Rapport de contrôle d'installations électriques à basse et à très basse tension

RÉF. 117/2023/57153/01:2

DATE DU CONTRÔLE 07/03/2023 AGENT VISITEUR Julien Renard
ADRESSE DU CONTRÔLE Rue des Brûlées 20 - 4218 Héron TYPE DE CONTRÔLE Visite de contrôle vente ancienne installation (8.4.2.)

Croquis de position élémentaire et descriptif sommaire des tableaux

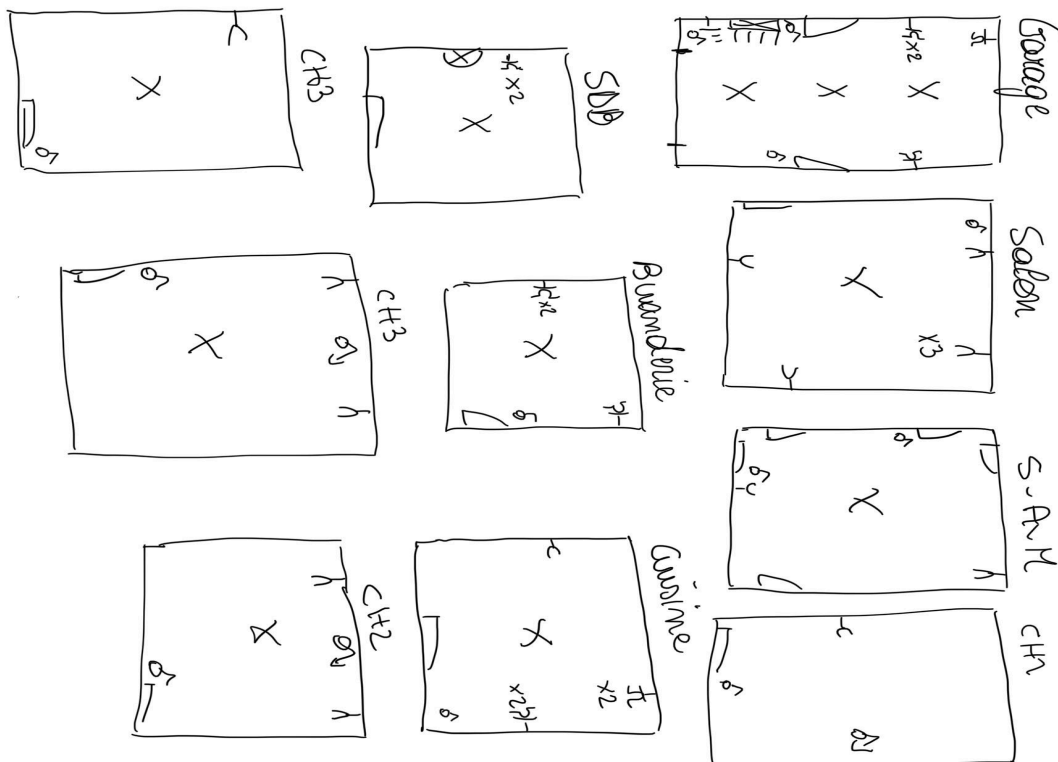
sur base de ce qui est visible et accessible lors du contrôle
 Note : ces croquis ne remplacent pas les schémas unifilaires et de position réglementaires
